Objet : Enquête publique « Revive-Land », clôture le 29 juin 2022

Le GRACQ de Braine-le-Comte constate qu'un dossier de demande de modification de permis d'urbanisation est actuellement soumis à enquête publique. Le terrain, à l'arrière de la gare, se situe sur le tracé du futur ruban cyclable de Braine-le-Comte approuvé par le Conseil municipal de la Ville le 14 décembre 2020.

La demande soumise à enquête porte sur la portion de voirie située entre le Chemin du Chevauchoire de Binche et la N533 en passant par la nouvelle rampe menant au nouveau parking de la SNCB. Il s'agit donc d'un point essentiel de mobilité, raison pour laquelle notre association souhaite réagir.

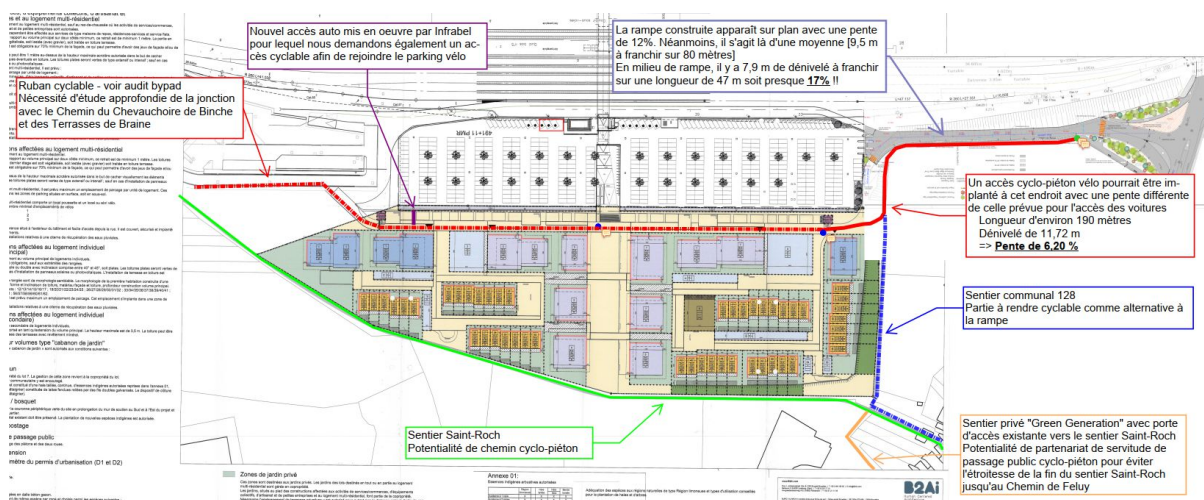
- h. Sans parler des impacts acoustiques pour les riverains, il apparaît couteux, financièrement (supplément de 120.000 € sans compter l'achat de la parcelle d'après la note complémentaire) et environnementalement (supplément de 40 t de CO<sup>2</sup> d'après la même note) de défricher une zone de 850 m<sup>2</sup> pour créer une nouvelle voirie. La note complémentaire indique que ceci « permet d'alléger plus rapidement la voirie d'Infrabel du trafic de transit lié au projet, satisfaisant ainsi aux besoins de sécurité et de manœuvre associés à la circulation des véhicules du gestionnaire d'infrastructures ferroviaires. ».

S'agit-il des mêmes véhicules que ceux qui ont donné lieu au nouveau carrefour infranchissable par les piétons en sortie du pont de la N533 ? Le demandeur est-il réellement à la manœuvre de cette modification ? Qui va finalement payer les coûts de ces disproportions aberrantes de moyens ? Enfin, si Infrabel semble penser que le trafic de transit lié au projet est important, que doit-on penser du degré d'apaisement de cette voirie et de la compatibilité avec un trafic cycliste ?

Nous constatons à ce sujet un manque de transparence puisque aucun document ne spécifie le contenu exact de l'accord transactionnel intervenu le 23 avril 2019 entre la Ville de Braine-le-Comte, Infrabel et RE-VIVE concernant la modification de la voirie d'accès Sud.
